Planungsdialog Südschnellweg

11. Sitzung am 19.03.2018

Ergebnisprotokoll

Vorhandene Radwege

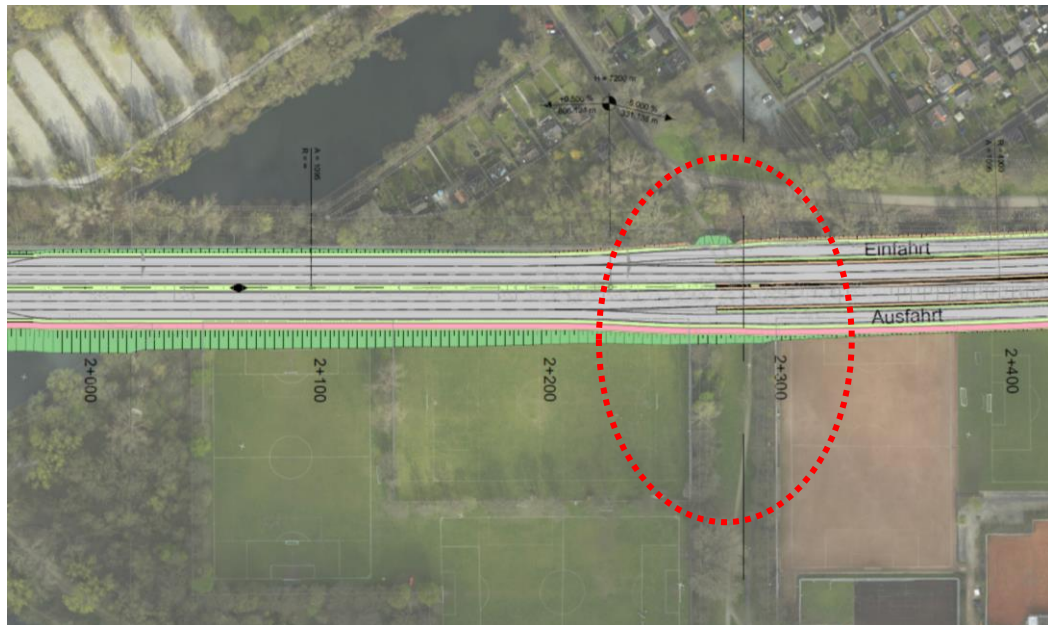
- Die Radwegverbindung Döhrener Maschpark (Unterführung unter dem SSW), ist im Zuge des Ausbaus des Südschnellwegs nur noch mit erheblichen Kosten wiederherzustellen. Sie müsste entweder
 - noch tiefer, bis ins Grundwasser gelegt werden, da der Südschnellweg an der Stelle bereits „abtaucht“, um die Schützenallee zu unterqueren,
 - oder über eine neue Brücke über die Bundesstraße geführt werden.
 - oder umverlegt werden

Eine Umlegung des Radweges führt zu weiterem Flächenverlust des Sportplatzes. Eine Unterquerung jedweder Art ist aufgrund der künftig großen Länge (>30m statt bisherigen 15m) wenig attraktiv und aus sozialen Gesichtspunkten nicht empfehlenswert, zumal sie mit erheblichen Kosten verbunden ist. Eine Brücke ist aufgrund der Steigungen wenig attraktiv, führt zu Flächenverlusten auf den Sportflächen wegen der langen Rampen und ist ebenfalls sehr kostenintensiv.

- Die Teilnehmenden zeigen Verständnis dafür, dass die aufwendige und entsprechend teure Lösung (die bestehende Radwegeunterführung zu halten) nicht im Fokus steht. Wenn die Qualität der alternativen Strecken erhöht werden kann, wäre die betroffene Unterführung verzichtbar. Der notwendige Umweg wäre wohl akzeptabel, da keine großen Distanzen überbrückt werden müssten, so die Rückmeldung der Teilnehmenden.

- Die Teilnehmenden geben den Hinweis, dass der Radverkehr bei der Überquerung der B3 aber nicht „ausgebremst“ werden sollte (hier Kreuzung Schützenallee). Ein Vorrang für Radfahrer ist jedoch auf Grund der komplexen Verkehrsführung und Signalisierung an der Kreuzung nicht zu realisieren.

- Ein Radwegeverkehrsplaner wurde beauftragt, um zu untersuchen, wie dieser Radweg genutzt wird und ob es zumutbare Alternativen – im Osten oder im Westen – gibt.

Die Ergebnisse der Radverkehrsuntersuchung bleiben abzuwarten und werden im PD wieder thematisiert.
